VILLE DU TAILLAN MEDOC (33)

AVIS SUR LE PROJET D'EXTENSION DU CIMETIERE COMMUNAL

RAPPORT N°HA3361

*HYDROGEOLOGUE AGREE EN MATIERE D'EAU ET D'HYGIENE PUBLIQUE
POUR LE DEPARTEMENT DE LA GIRONDE*

Figure 2 : Photographie aérienne du cimetière et du projet d'extension (en rouge) (géoportal/IGN)

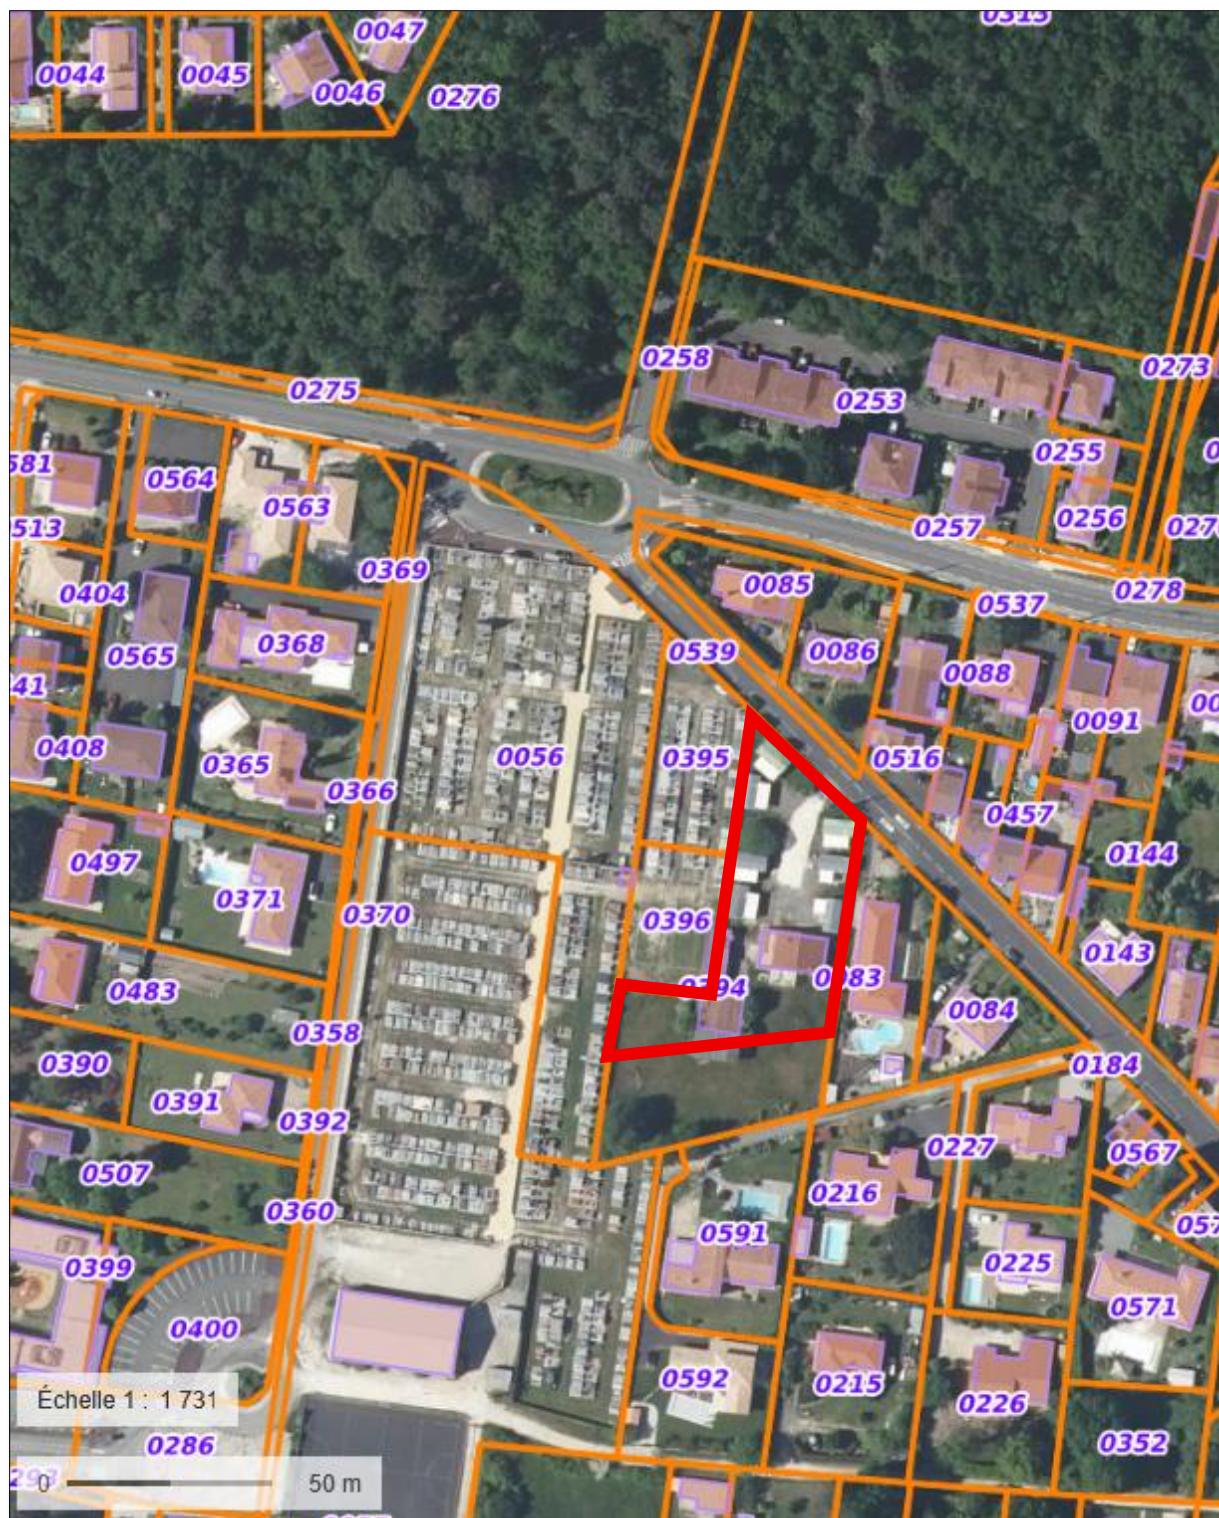
Cette grande parcelle, qui a été subdivisée pour réaliser le projet d’extension qui ne concerne pas sa partie méridionale (fig.2), correspondait à une propriété individuelle récemment acquise par la commune. La maison et les dépendances ont été rasées et le terrain est actuellement en friche (fig.3), à une cote moyenne de l’ordre de +31.5 m NGF et avec une faible pente orientée vers le Sud-Est, vers la Jalle du Taillan.

Le projet prévoit la suppression du mur entre l’extension et le cimetière actuel, de manière à créer une continuité entre ces 2 parties, et la construction d’un nouveau mur autour de l’extension. Le plan de la figure 4 illustre la composition du nouvel espace telle que prévue actuellement, avec la mise en place d’espaces arborés. Le cimetière actuel sera également aménagée notamment par l’implantation d’arbres.

Figure 5 : Situation du projet (flèche rouge) sur la nouvelle carte géologique numérique 1/250 000 (source BRGM)

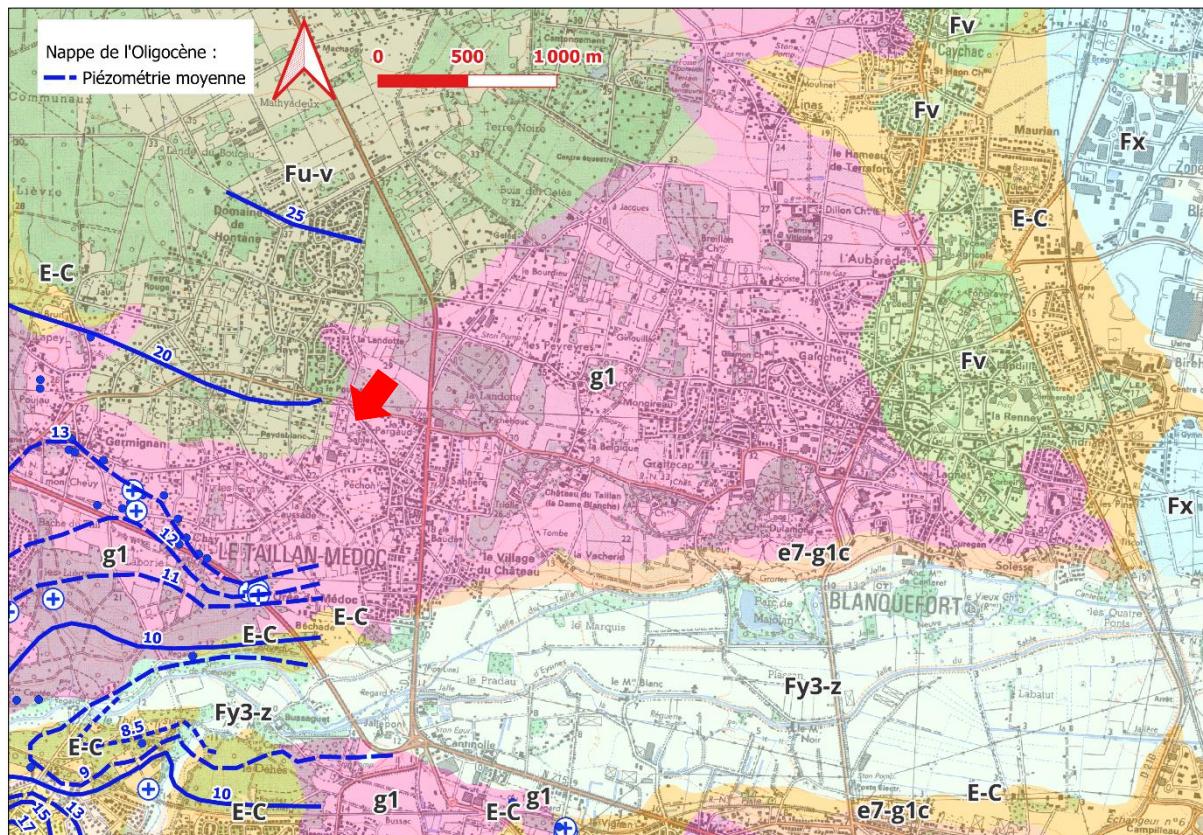
D'un point de vue géologique, comme le nom du lieu-dit « *Sables* » l'indique, le site se situe sur un manteau sableux d'âge Quaternaire surmontant un substratum calcaire d'âge Oligocène (fig.5, [g1]). Les terrasse anciennes de la Garonne affleurent au Nord et à l'Ouest du site, en partie haute de la topographie [Fu-v]. En profondeur la base des calcaires de l'Oligocène est estimée autour de la cote -20 m NGF, soit une épaisseur des calcaires de l'ordre de 50 m.

La nappe de l'Oligocène se trouve en moyenne à une cote de l'ordre de +20 m NGF au droit du site selon la synthèse des données que l'on peut établir à partir des nombreuses études réalisées autour de ces captages (cf. piézométrie moyenne fig.5) ; ce qui apparaît confirmé par la mesure de la profondeur de l'eau (-10.3 m/TN) en mars 1968 figurant dans le dossier du forage 08035X0369. Cette mesure donne une cote de la nappe autour de +21 m NGF plutôt en hautes eaux (mars). Cette nappe est libre dans ce secteur. Elle devient captive vers l'Ouest en s'enfonçant sur une couverture de plus en plus épaisse (terrasses alluviales quaternaires, Oligocène supérieur marneux, Miocène...).

Figure 6 : Extrait du dossier BSS du forage 08035X0369 : à gauche le plan, à droite la coupe géologique

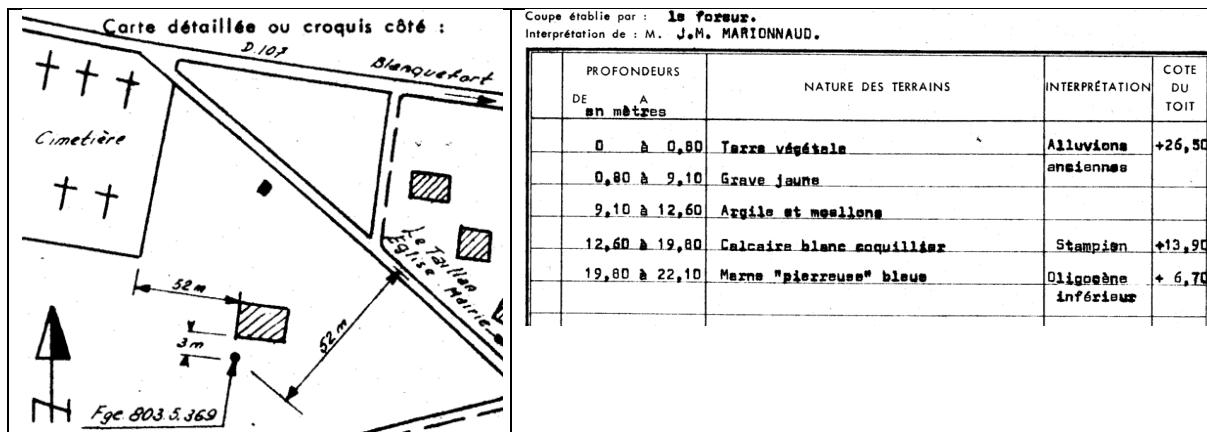
Sur le site, l'existence d'un vieux forage (indice national BSS : 08035X0369), réalisé en 1968 à une profondeur de 22.5 m, permet de préciser l'épaisseur de ce manteau sableux (source : www.infoterre.brgm.fr). Aucune trace du forage n'a été trouvé sur le terrain malgré un plan très détaillé figurant dans le dossier BSS (fig.6). Si encore existant, le forage pourrait se trouver sur la propriété voisine.

La coupe géologique de ce forage donne la base du manteau sableux autour de 9 m de profondeur, soit autour de +23 m NGF, ce qui est cohérent avec ce que nous connaissons par ailleurs. Ajoutons qu'en surface, ces sables sont recouverts par des graves à petits galets quartzeux arrondis, pellicule alluviale récente présente sur une vaste étendue dans ce secteur entre Garonne et littoral.
